**Verslag huishoudelijke elektrische installatie op laagspanning en zeer lage spanning****Algemeen:**

Referentie: 010-20260612-04	Datum controle: 12/06/2026
Keurder: 010

Eigenaar: Onbekend	EAN-code: 541448820057013884
Adres installatie: Reiakker 12, 2381 - Ravels	Nummer teller(s): 1SAG1100810280
	Distributienetbeheerder installatie: Fluvius
Datum uitvoering installatie:	<input type="checkbox"/> Vóór 01/10/1981 <input checked="" type="checkbox"/> Tussen 01/10/1981 en 01/06/2020 <input type="checkbox"/> Vanaf 01/06/2020
Type:	<input checked="" type="checkbox"/> Wooneenheid <input type="checkbox"/> Niet-huishoudelijk <input type="checkbox"/> PV <input type="checkbox"/> Batterij <input type="checkbox"/> Laadpaal

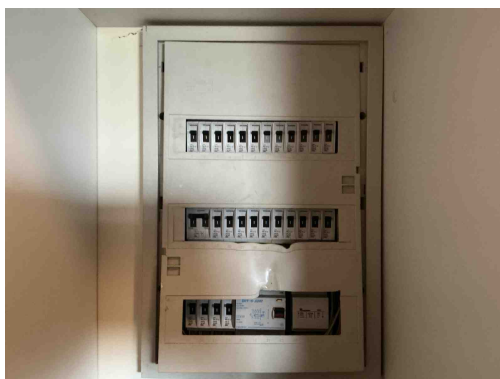
B30 - De houder van de beveiliging in een huishoudelijke ruimte is niet voorzien van aangepaste kalibreerelementen (Boek1: 5.3.5.5).

Opmerking: Oa bord 3

B17 - De voedingsspanning is niet op elk bord vermeld (Boek 1: 3.1.3.3).

Opmerking: Oa bord 1,2,3,.....

B18 - Het volgnummer is niet op elk bord vermeld (Boek 1: 3.1.3.3).

Opmerking: Oa bord 1,2,3,.....

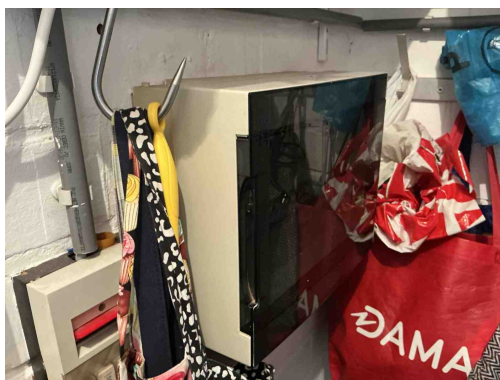
B17 - De voedingsspanning is niet op elk bord vermeld (Boek 1: 3.1.3.3).
Opmerking: Oa bord 1,2,3,.....

B18 - Het volgnummer is niet op elk bord vermeld (Boek 1: 3.1.3.3).
Opmerking: Oa bord 1,2,3,.....

B29 - Het elektrisch verdeelbord in een huishoudelijke ruimte is niet voorzien van een deur (Boek1: 5.3.5.1).
Opmerking: Oa bord 1

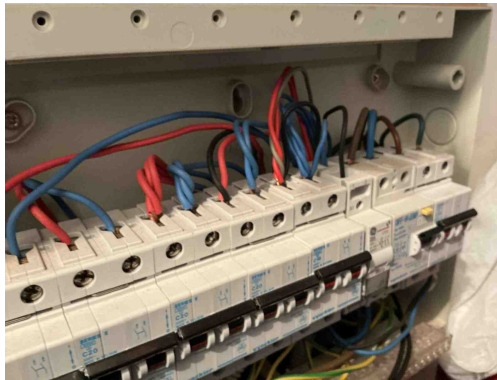
B17 - De voedingsspanning is niet op elk bord vermeld (Boek 1: 3.1.3.3).
Opmerking: Oa bord 1,2,3,.....

B18 - Het volgnummer is niet op elk bord vermeld (Boek 1: 3.1.3.3).
Opmerking: Oa bord 1,2,3,.....

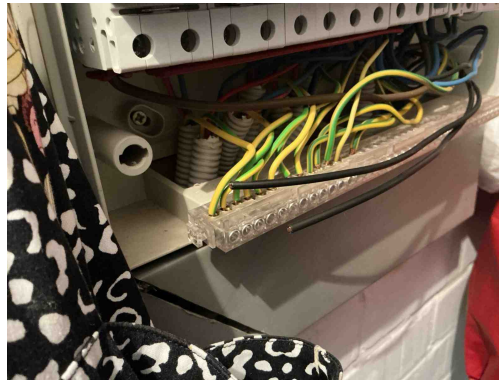
T21 - Het elektrisch materieel is niet geplaatst volgens de voorschriften van de fabrikant/ regels van goed vakmanschap . (Boek 1: 1.4.1.3)

Opmerking: Ophanging van bord 2 vijzen niet afgedekt en teveel draden in een automaat

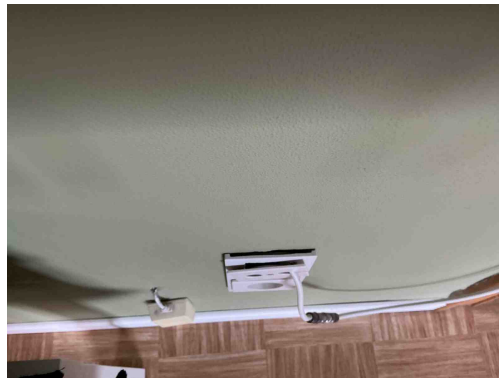
T21 - Het elektrisch materieel is niet geplaatst volgens de voorschriften van de fabrikant/ regels van goed vakmanschap . (Boek 1: 1.4.1.3)

Opmerking: Ophanging van bord 2 vijzen niet afgedekt en teveel draden in een automaat

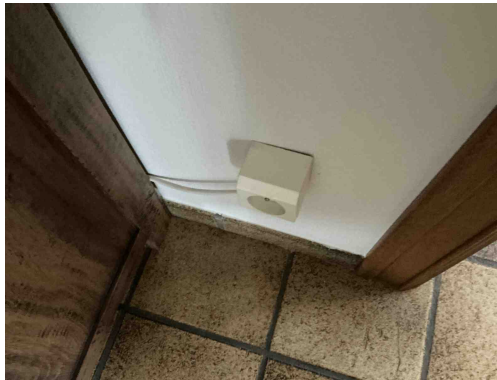
T10 - Bepaalde contactdozen en/of schakelaars zijn niet degelijk bevestigd (Boek 1: 1.4.1.3).

Opmerking: Oa living en eetplaats

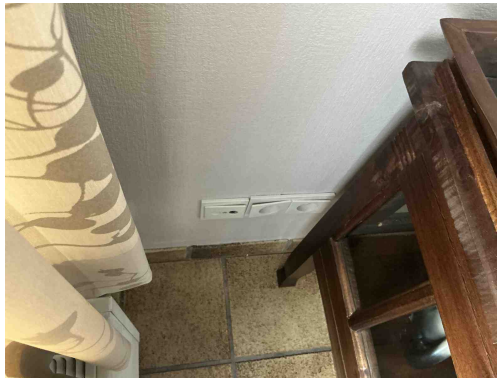
T10 - Bepaalde contactdozen en/of schakelaars zijn niet degelijk bevestigd (Boek 1: 1.4.1.3).

Opmerking: Oa living en eetplaats

C38 - Het gebruikte kabeltype (snoerkabel) voldoet niet aan de specificaties die van toepassing zijn op voedingsleidingen voor vaste installatie (Boek 1: 1.4.2.1, 5.2.6.2).

Opmerking: Oa living,keuken , kelder,....

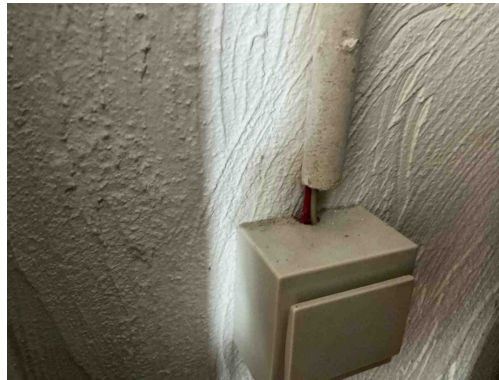
T10 - Bepaalde contactdozen en/of schakelaars zijn niet degelijk bevestigd (Boek 1: 1.4.1.3).

Opmerking: Oa living en eetplaats

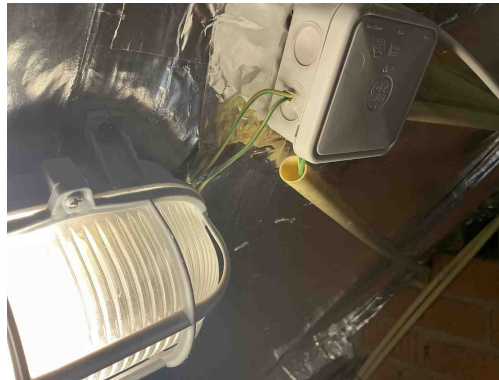
C21 - Het gebruik van geleiders van het type VOB, zonder bijkomende afscherming is niet toegestaan (Boek 1: 5.2.9.6).
Opmerking: Oa zolder , garage , kelder,...

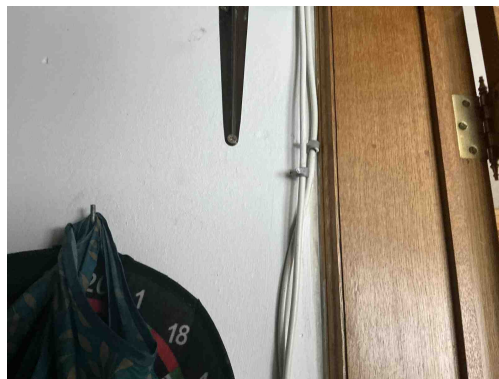
C21 - Het gebruik van geleiders van het type VOB, zonder bijkomende afscherming is niet toegestaan (Boek 1: 5.2.9.6).

Opmerking: Oa zolder , garage , kelder,...

C18 - Het gebruik van een geïsoleerde geleider met de geel/groene kleurencombinatie als actieve geleider is niet toegestaan (Boek 1: 5.1.6.2).

Opmerking: Oa zolder

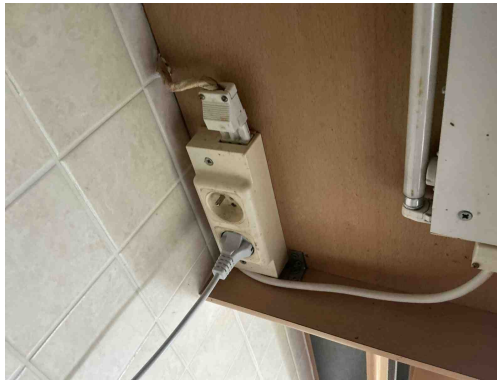
C38 - Het gebruikte kabeltype (snoerkabel) voldoet niet aan de specificaties die van toepassing zijn op voedingsleidingen voor vaste installatie (Boek 1: 1.4.2.1, 5.2.6.2).

Opmerking: Oa living,keuken , kelder,....

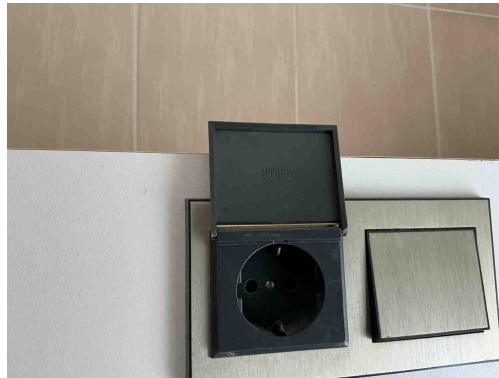
C38 - Het gebruikte kabeltype (snoerkabel) voldoet niet aan de specificaties die van toepassing zijn op voedingsleidingen voor vaste installatie (Boek 1: 1.4.2.1, 5.2.6.2).

Opmerking: Oa living, keuken, kelder,....

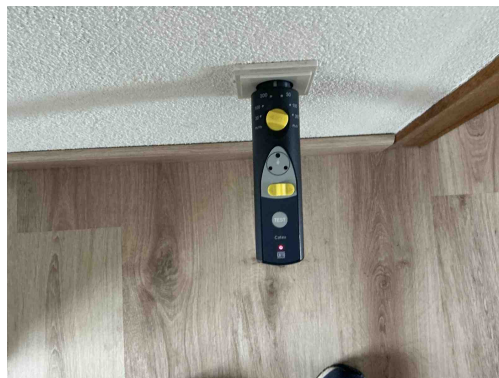
T03 - Contactdozen met randaarding zijn niet toegelaten in huishoudelijke installaties en in niet huishoudelijke installaties zonder BA4/BA5 personeel (Boek 1: 5.3.5.2).

Opmerking: Oa badkamer

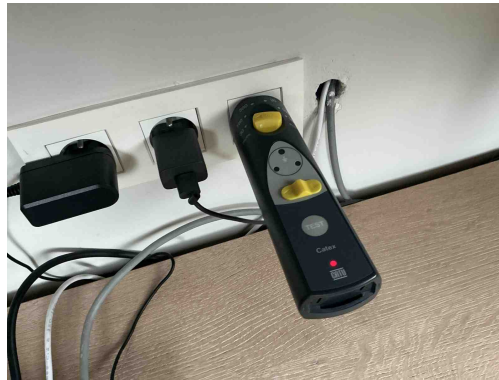
A16 - Er is geen continuïteit van de beschermingsgeleider van de contactdoos (Boek 1: 5.4.3.4).

Opmerking: Oa living en eetplaats

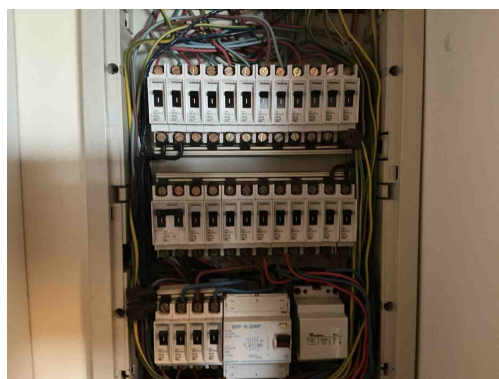
C28 - Niet gebruikte leidingen onder spanning zijn niet op een degelijke manier geïsoleerd of verwijderd (Boek 1: 4.2.1.1).
Opmerking: Oa kelder
